**Wykonawcy ubiegający się  
o udzielenie zamówienia  
Nr sprawy IRP.272.4.6.2024**

Dotyczy: Postępowania o udzielenie zamówienia prowadzonego w trybie podstawowym pn.:  
**„Przebudowa drogi powiatowej Nr 1801L Cyców - Bekiesza” – wyjaśnienia treści SWZ.**

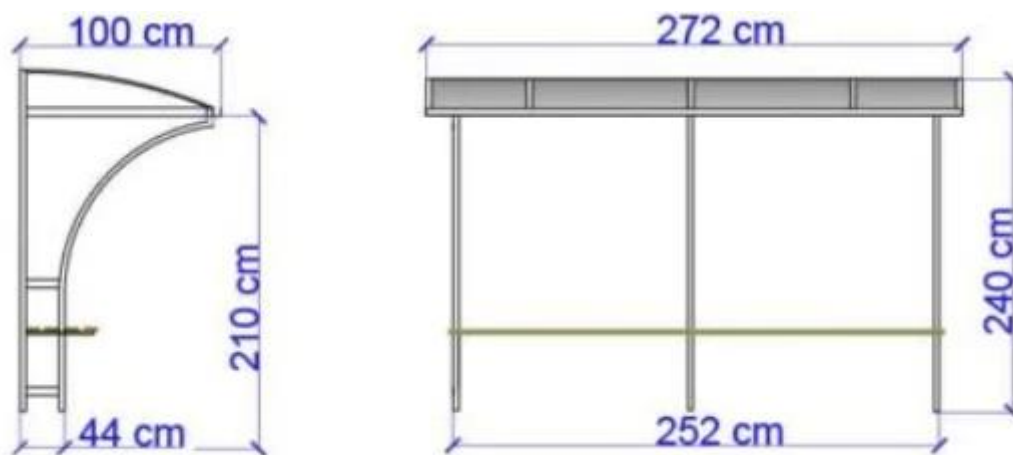
Prosimy o załączenie wzoru wiaty przystankowej wraz z wymiarami.

Zamawiający zamieszcza wzór wiaty przystankowej wraz z wymiarami:

Zgodnie ze STWiOR D-M 00.00.00 przed wbudowaniem wiaty należy uzyskać zatwierdzenie przez Inwestora. Przewidziano ustawienie wiaty gotowej z profili zamkniętych stalowych grub. 2 mm, lakierowanej proszkowo w kolorze RAL 2002 lub innym zatwierdzonym przez Inwestora. Dach z profili zamkniętych łukowych z pokryciem poliwęglanem komorowym przyciemnianym grub. 6 mm na pałkach. Ścianki osłonowe wypełnione szkłem hartowanym grubości 8 mm. Ławka dwu listwowe drewniane na całej długości wiaty, malowane w kolorze RAL 6029 lub innym zatwierdzonym przez Inwestora. Znak przystanku aluminiowy, mocowany do konstrukcji dachu, nie wychodzący poza obrys dachu. Ramka na rozkład jazdy aluminiowa formatu A3. Kosz na śmieci o poj. 30-35 l, stalowy mocowany do wiaty z blokowaniem mechanizmem obrotu, malowany w kolorze wiaty. Fundamenty słupków wiaty 20x20 cm wylewane w gruncie z betonu C16/20, posadowione na głębokości 1,0 m od poziomu przyległego terenu. W przypadku zastosowania prefabrykatów

producenta wiaty, różnicę pomiędzy prefabrykatem a głębokością posadowienia 1,0 m od powierzchni chodnika należy wypełnić chudym betonem  $R_m=9,0$  MPa.
